H27-B-4' 深度23.97~24.42m 破碎幅 (No.129) の変更

令和3年7月16日提出
 敦賀発電所2号炉 敷地の地形、地質・地質構造について (コメント回答)
 189頁

第833回審査会合
机上配布資料2
敦賀発電所2号炉 敷地の地形、地質・地質構造について
参考資料2 性状一覧表
参考2-165頁

破碎幅算出資料(H27-B-4' 深度23.97~24.42m)

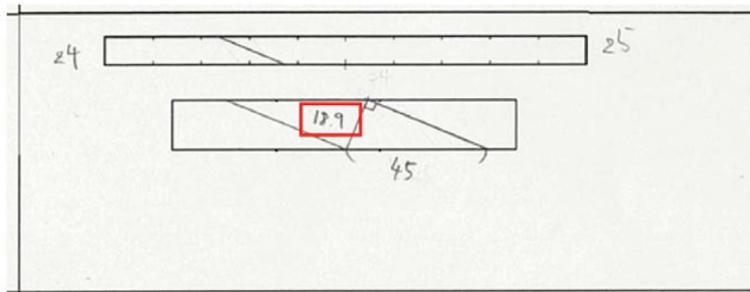
- 従前提示していたデータでは性状一覧表に破碎幅を34.0cmと記載していたが、以下のことから、18.9cmが正しい値であるため、34.0cmから18.9cmに変更した。
- コアを再観察したところ、破碎部の区間長が長く実測できないことから、図化し算出した結果、破碎幅は18.9cmであった。
- 従前提示していたデータである幅34.0cmは、破碎度区分毎にコア観察カードに記載されたコア長と真幅が混在した合計値 (230+25+50+35=340mm) であったため、図化し算出した値に変更した。

・破碎部の区間長が長く、破碎幅を実測できないことから、図化した資料から算出した。
 ・算出した破碎幅は18.9cmである。

破碎幅算出資料(H27-B-4 深度29.74~29.78m)

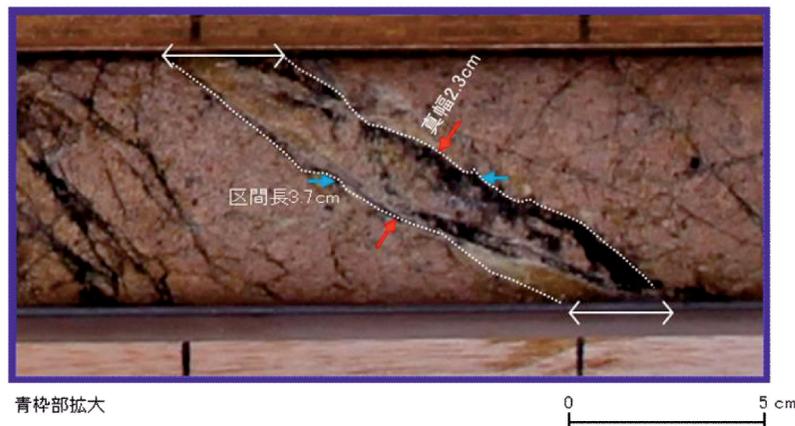
- 従前提示していたデータでは性状一覧表に破碎幅を3.7cmと記載していたが、以下のことから、2.3cmが正しい値であるため、3.7cmから2.3cmに変更した。
- コアの再観察の結果、破碎幅は2.3cmであった。
- コア観察カードに破碎幅の記載が無く、従前提示していたデータである3.7cmは破碎部の区間長を真幅と誤って記載していたと推定される。

・実測した破碎幅は2.3cmである。

H27-B-4 深度65.59~65.72m 最新活動面 (No.131) を変更、それに伴い走向・傾斜 (No.132) を変更

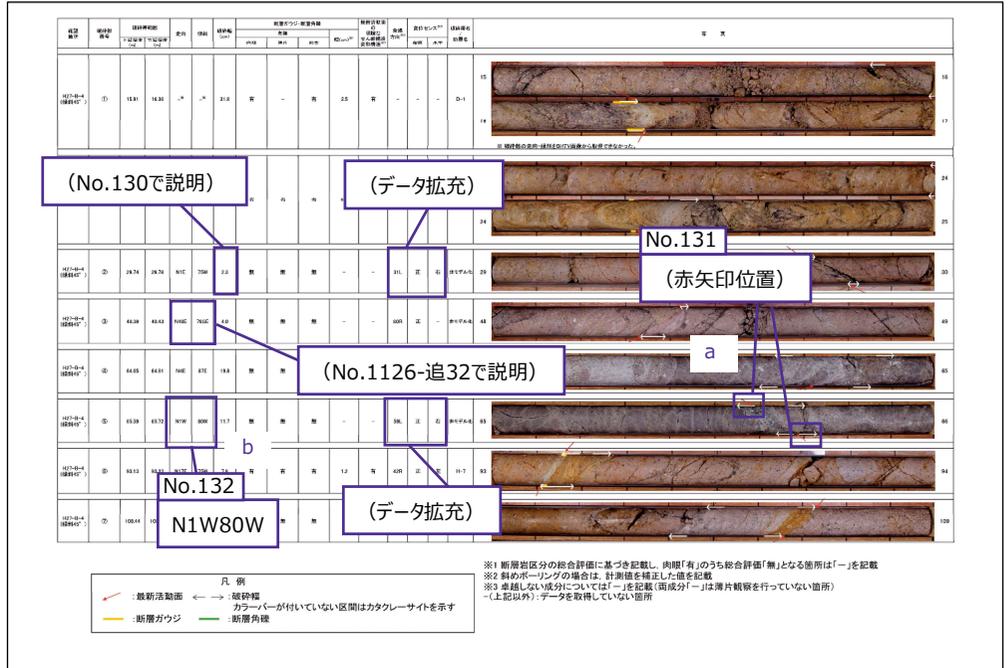
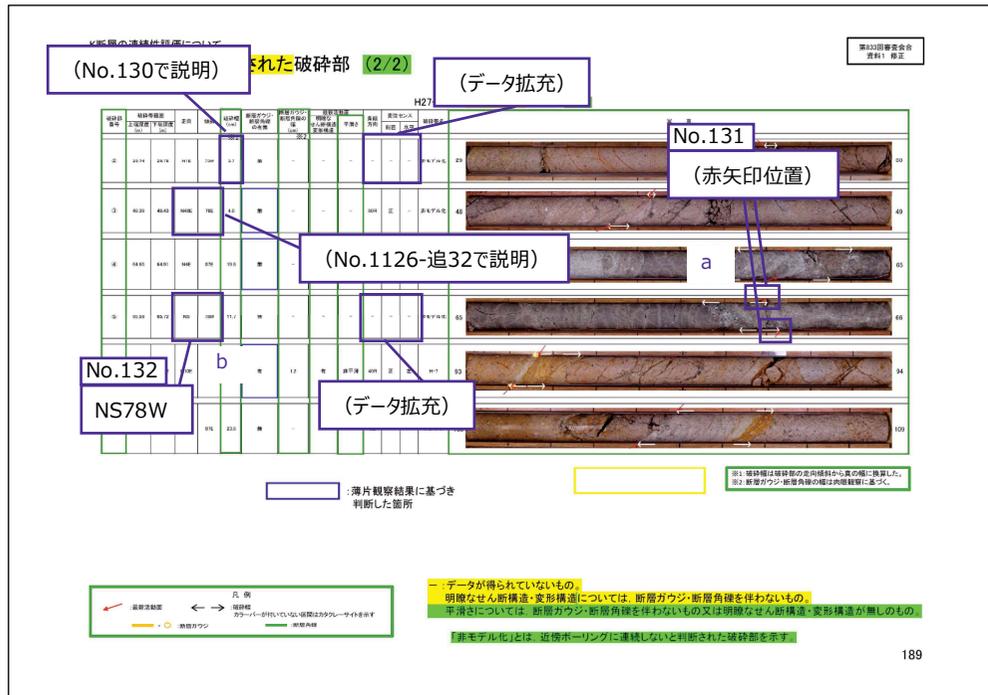
・最新活動面を65.65mに変更 (No.131)

【理由】再観察の結果、深度65.65mのせん断面を最新活動面と判断した。

・走向・傾斜をN1W80Wに変更 (No.132)

【理由】最新活動面の深度の変更 (No.131) により、走向・傾斜をN1W80Wに変更した。

a 最新活動面の記載を「65.65m」に変更 (No.131)

b 走向・傾斜の記載を「N1W80W」に変更 (No.132)

最新活動面認定根拠(H27-B-4 深度65.59~65.72m)

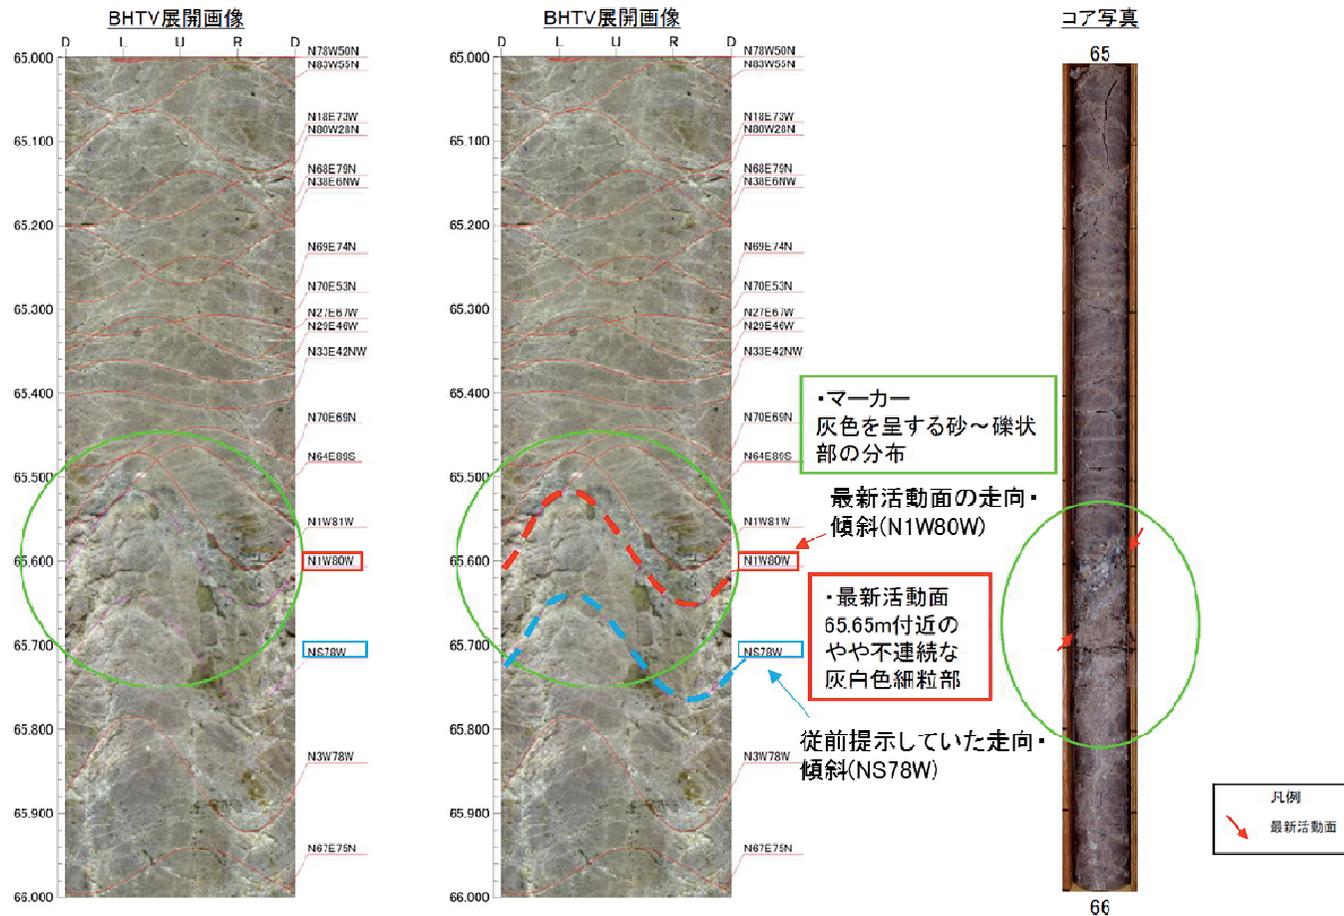
- 従前提示していたデータは、最新活動面の深度を65.72mとしていた※が、以下のことから、深度65.65mが正しい値であるため、最新活動面の深度を65.72mから65.65mに変更した。
- 当初のコア観察カードには最新活動面の記載が無く、深度65.72mに部分的な粘土脈の記載があったことから、深度65.72mを最新活動面としていたが、その後のコアの再観察の結果、深度65.65mに細粒部を伴い、より直線的なせん断面があったことから、深度65.65mを最新活動面として認定した。
- 従前の作業プロセスでは、今回の元となるデータに相当する記録を作成していなかったため、根拠がトレースできなかった。
- ※当該破碎部の最新活動面は、第833回審査会合資料 机上配布資料2の性状一覧表に記載はなく、令和3年7月16日提出の本編資料の性状一覧表に記載していた。

・細粒部を伴い最も直線的であることから、深度65.65mのせん断面を最新活動面に認定した。

H27-B-4 深度93.13~93.22m 最新活動面の走向・傾斜 (No.133) を変更、それに伴い条線方向 (No.134) を変更

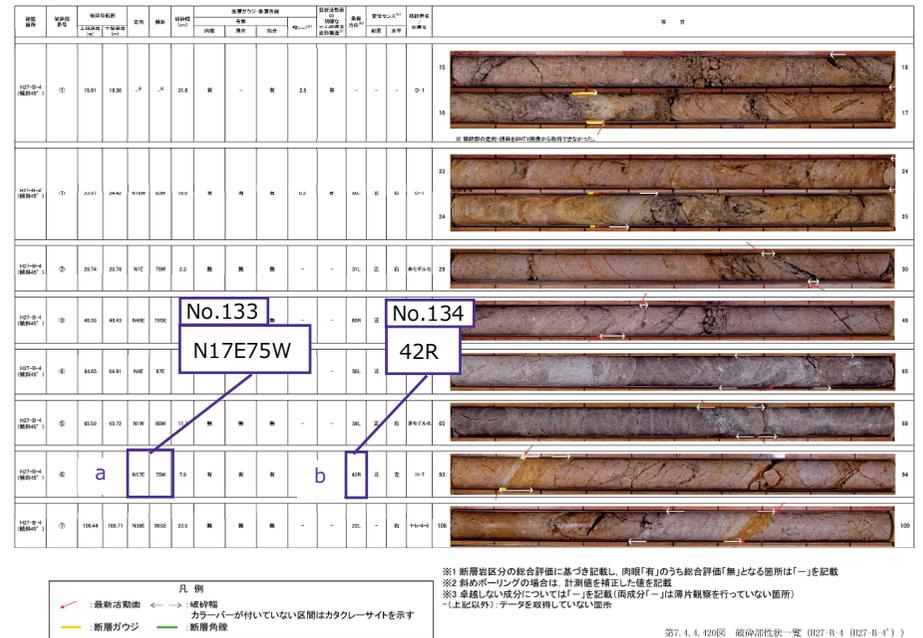
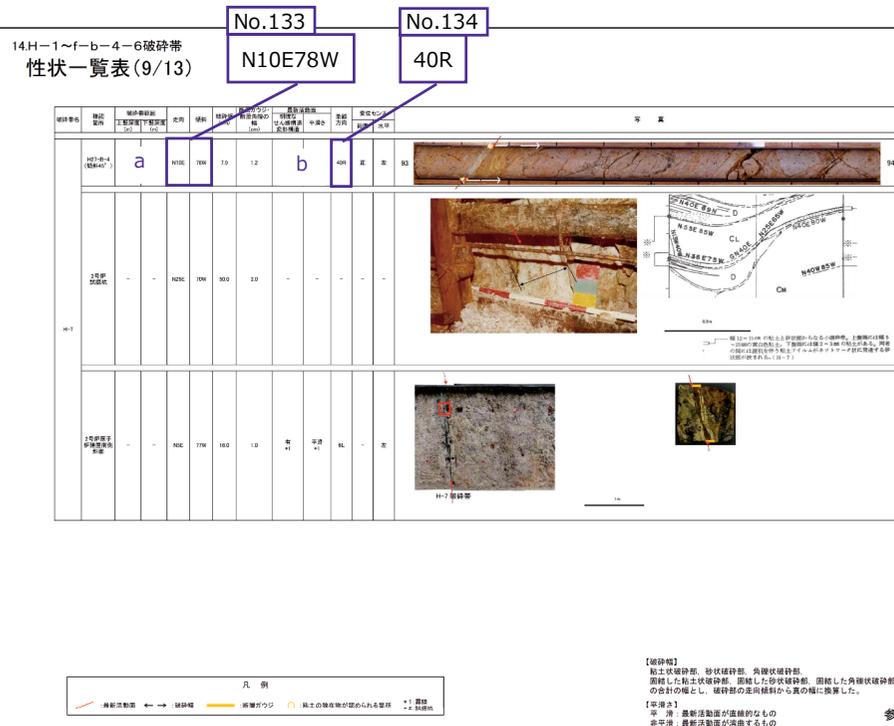
・走向・傾斜をN17E75Wに見直し (No.133)

【理由】BHTV展開画像にて正しい位置の走向・傾斜を読み取った結果

・条線方向を42Rに見直し (No.134)

【理由】走向・傾斜の見直し (No.133) により, 基準方位が変わることに伴う変更

a 走向・傾斜を「N17E75W」に変更 (No.133)

b 条線方向を「42R」、レイク角を「42°南傾斜」に変更 (No.134)

c 見直し後の走向・傾斜、条線方向に基づく図に変更 (No.133,134)

第7.4.4.343図 (3) 破砕部性状 H27-B-4 深度93.13~93.22m (変位センス, 薄片観察による断層区分(1/3))

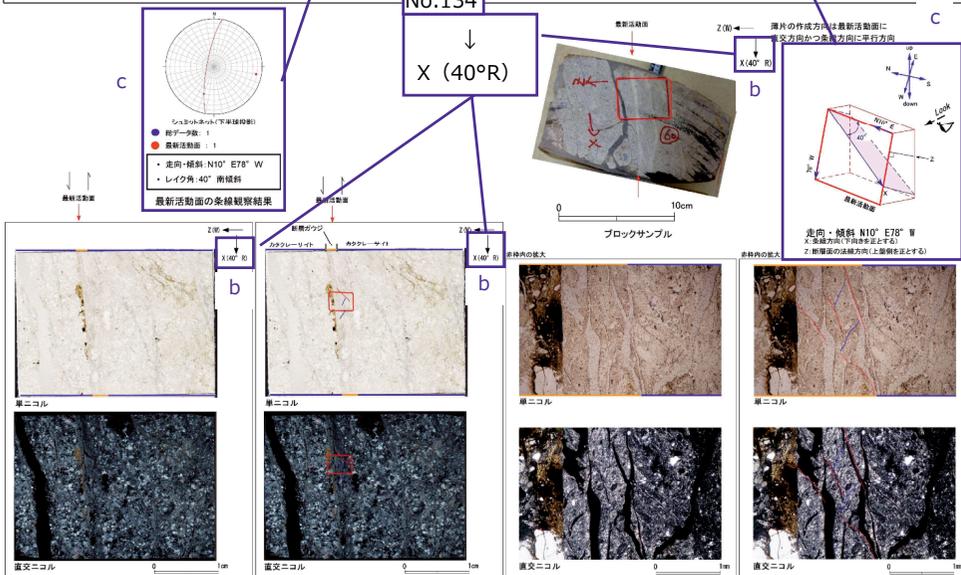
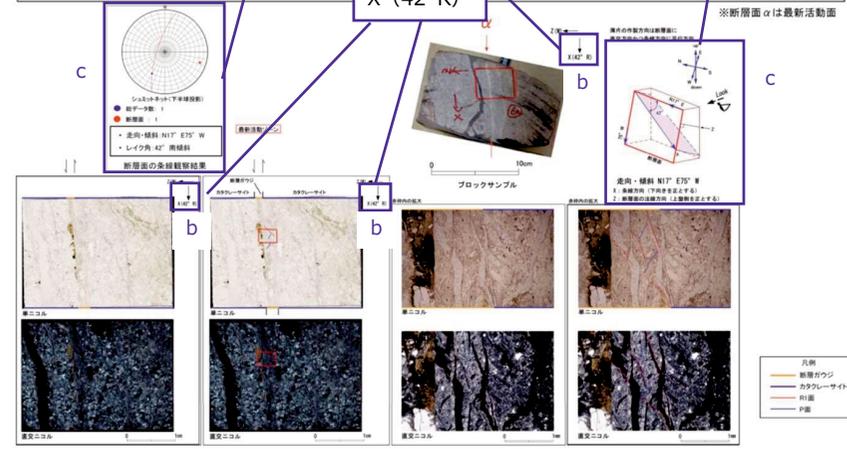
H27-B-4 深度93.13~93.22m 最新活動面の走向・傾斜 (No.133) を変更、それに伴い条線方向 (No.134) を変更

(走向・傾斜 : N17°E 75°W、
レイク角 : 42° 南傾斜
に基づく条線観察結果)

(走向・傾斜 : N17°E 75°W、
レイク角 : 42° 南傾斜
に基づく模式図)

ボアホールカメラ展開画像との対比結果 (H27-B-4 深度93.13~93.22m)

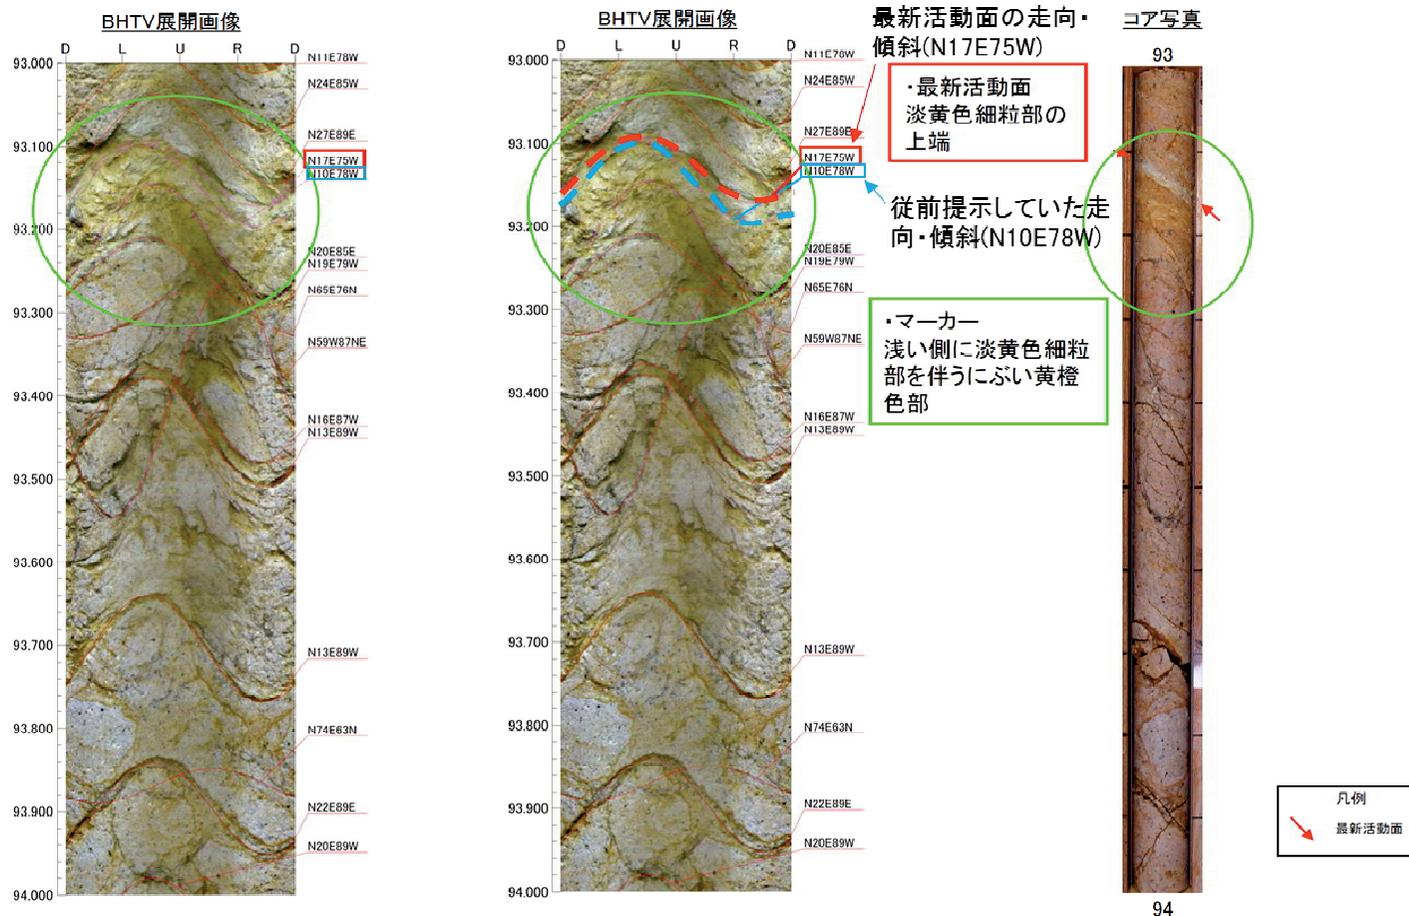
- 従前提示していたデータでは、性状一覧表にN10E78Wと記載していたが、BHTV展開画像からの走向・傾斜を読み誤っていたことから以下のとおり走向・傾斜をN10E78W からN17E75Wに変更した。

- H27-B-4 深度93.13~93.22mの破碎部の最新活動面の走向・傾斜はN17° E75° Wである。
